**Forum mondial de l'harmonisation
des Règlements concernant les véhicules**

Groupe de travail de l'éclairage et de la signalisation lumineuse (GRE)

**Amendements collectifs: Règlements n^{os} 3, 4, 6, 7, 19, 23,
38, 65, 69, 70, 77, 87, 91, 98, 112, 113 et 119****Proposition de complément 9 à la série 01 d'amendements
au Règlement n^o 70 (Plaques de signalisation arrière
pour véhicules lourds et longs)****Communication de l'expert de l'Allemagne***

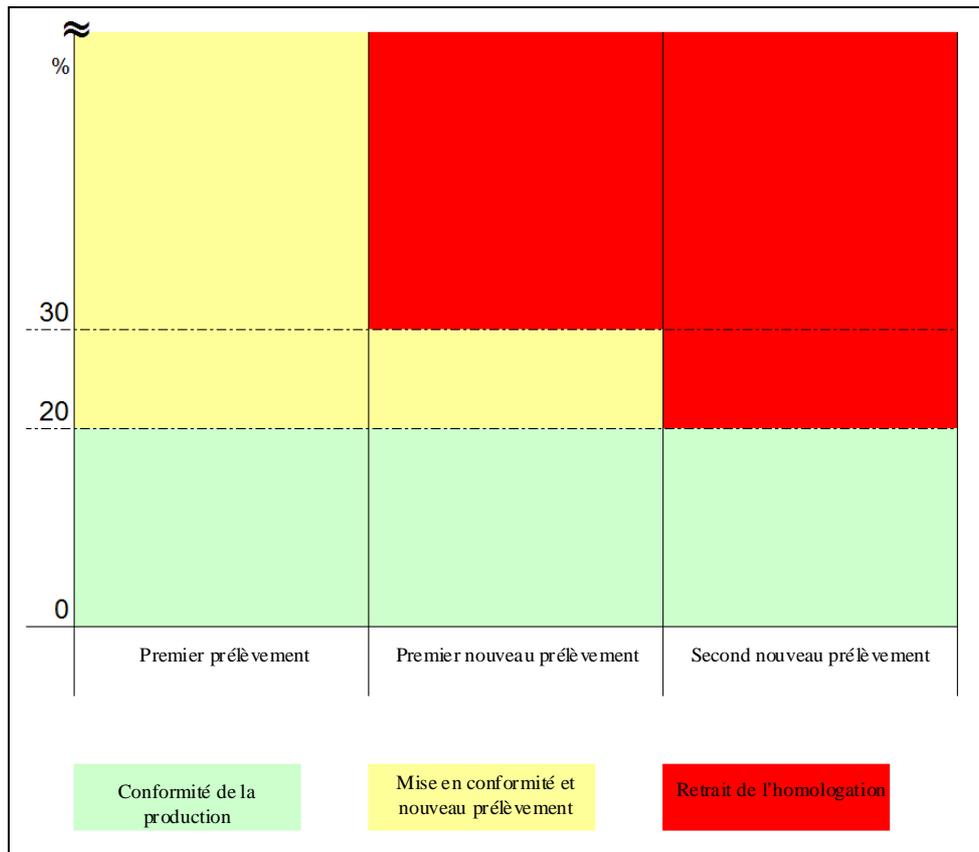
6. La conformité de la production est désormais décrite dans le cadre d'un processus structuré par étapes (avec un nombre d'étapes limité) qui permet au fabricant de mettre sa production en conformité dès la première étape – dans le cas d'écarts supérieurs à 20 %. En outre, le processus de conformité de la production peut être achevé plus rapidement lorsque les deux premiers échantillons sont conformes à toutes les spécifications.

7. La proposition décrit en détail la «troisième étape» qui définit la situation dans laquelle l'homologation est retirée, lorsque, après la deuxième répétition de cette procédure, le fabricant n'a pas été en mesure de mettre sa production en conformité.

8. Le schéma ci-après illustre cette procédure par étapes.
